Autorité environnementale

**Avis délibéré de l'Autorité environnementale
sur le projet de parc éolien en mer
au large de Saint-Brieuc et son raccordement
(22)**

n°Ae : 2016-14

Figure 5 : Plan de câblage qui figure dans le dossier (présenté à la commission nautique locale du 23 février 2016) et plan de câblage issu de la grande commission nautique du 1er avril 2016. La zone de convergence des câbles sert de base à la délimitation de la zone d'exclusion de pêche

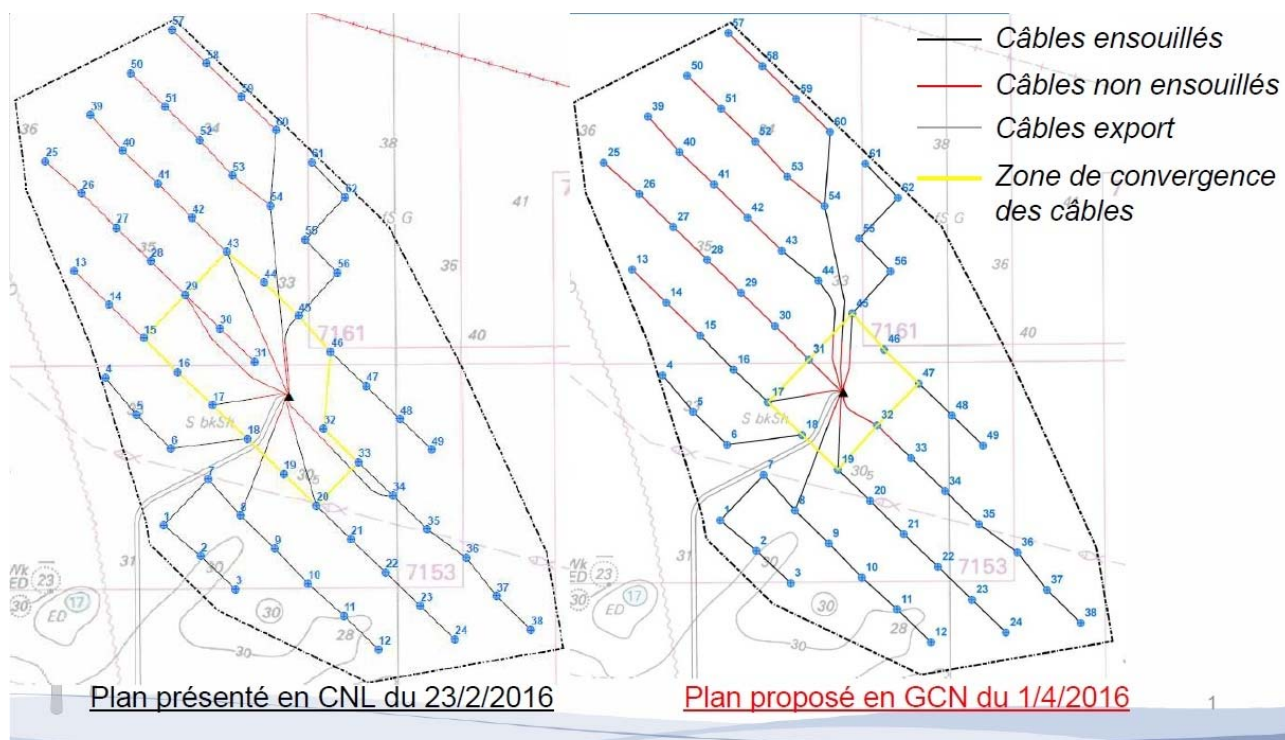
diffère de celui qui figure dans le dossier et qui conduit à une zone de restriction d'usage réduite et à un tracé plus simple avec une longueur totale de câbles moins grande. Il a été indiqué oralement à la rapporteure par le maître d'ouvrage que ce plan de câblage serait retenu.

L'Ae recommande que le plan de câblage proposé à l'issue des réunions de la commission nautique locale du 23 février 2016 et de la grande commission nautique du 1^{er} avril 2016, accompagné des motivations de cette proposition, figure dans le dossier soumis à l'enquête publique.

Figure 11 : carte présentée à la commission supérieure des sites le 18 février 1016
(Source : dossier du maître d'ouvrage)

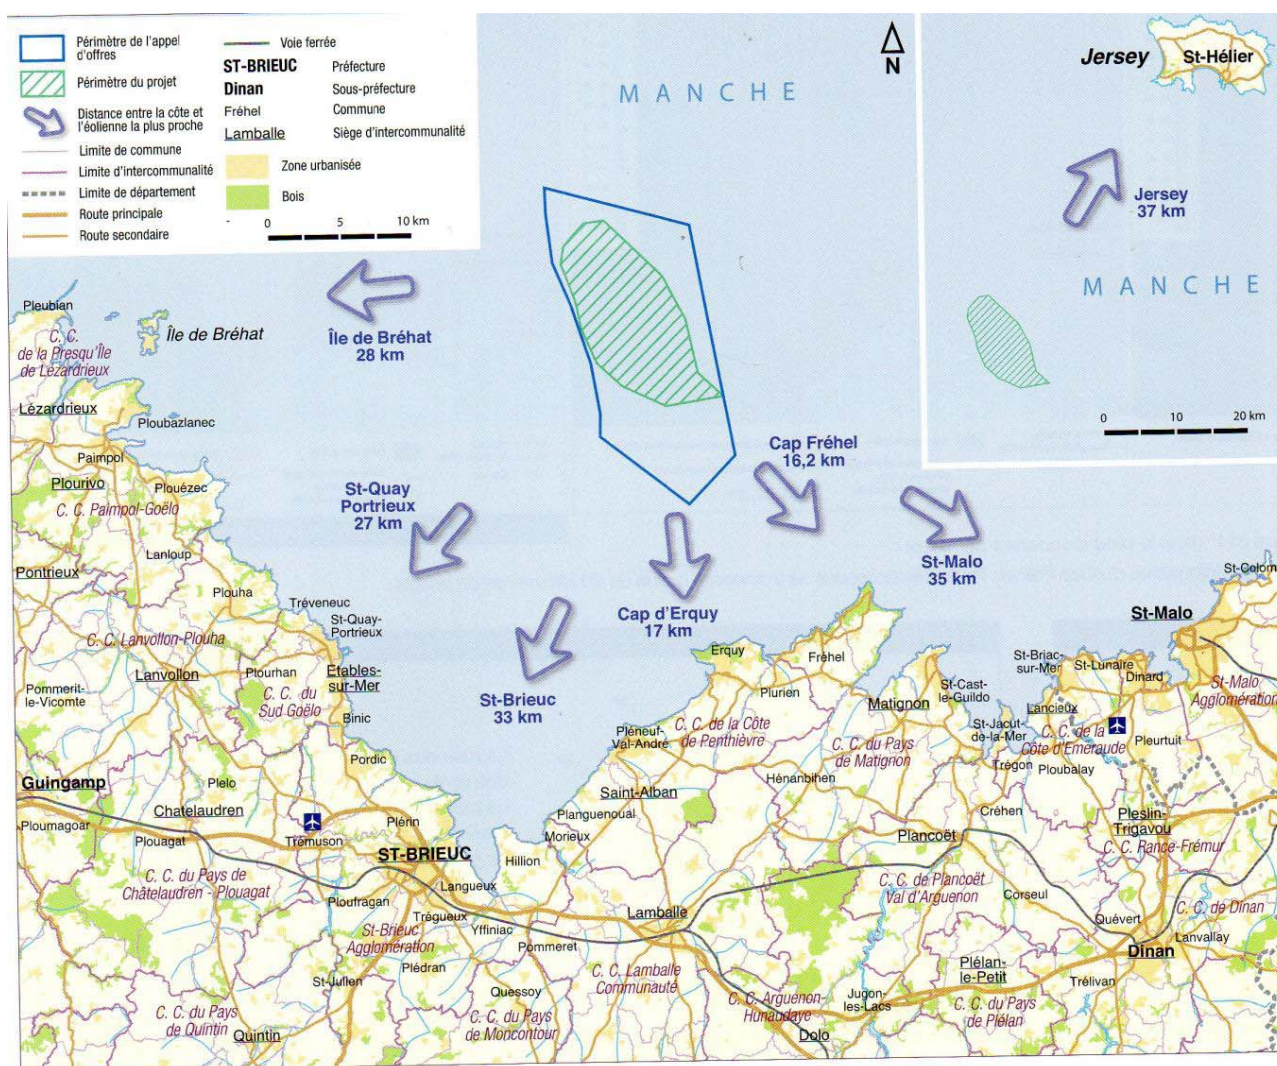
L'Ae considère que le paysage sera donc significativement modifié pour les visiteurs qui fréquentent le site du cap Fréhel comme pour tous les riverains de la baie. Elle ne partage pas totalement une des conclusions de l'étude qui indique que « les sites terrestres exposés à de forts niveaux d'impact visuel restent très minoritaires et ponctuels à l'échelle d'un linéaire de littoral très important (environ 350 kilomètres au sein de l'aire d'étude éolienne) ».

L'Ae recommande aussi au maître d'ouvrage de modifier l'appréciation du niveau d'impact sur le paysage dans le cas particulier du site du Cap Fréhel.
